Acuerdo 1248 Por el cual se aprueba la incorporación del cambio en los límites de generación y absorción de potencia reactiva de la unidad 1 de la planta de generación Betania y la respectiva curva de carga

1248

5 Diciembre, 2019

Figura 1. Curva de Carga Unidad 1 de la central Betania

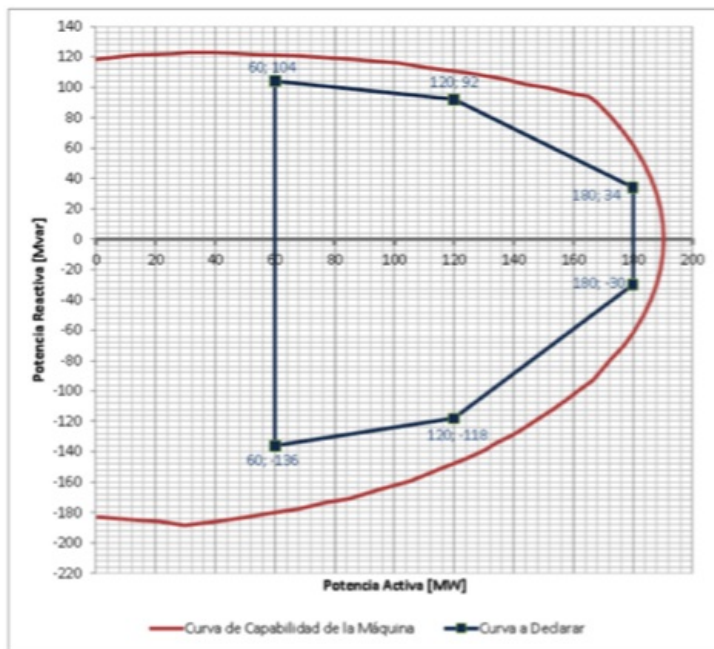
Que como resultado de la realización de las pruebas de potencia reactiva de la unidad 1 de la planta de generación Betania, se encontraron diferencias en los límites de generación y absorción de potencia reactiva, haciéndose necesario solicitar el cambio de los parámetros de la curva de cargabilidad.

Aprobar la declaración de una nueva curva operativa de carga de la unidad 1 de la planta de generación Betania, en la que se define la capacidad para entrega y absorción de potencia reactiva de la unidad en función de la potencia activa generada.

Sobreexcitación			Subexcitación		
P [MW]	Q [Mvar] Antes	Q [Mvar] Después	P [MW]	Q [Mvar] Antes	Q [Mvar] Después
60	+101	+104	60	-123	-136
120	+81	+92	120	-89	-118
180	+62	+34	180	-55	-30
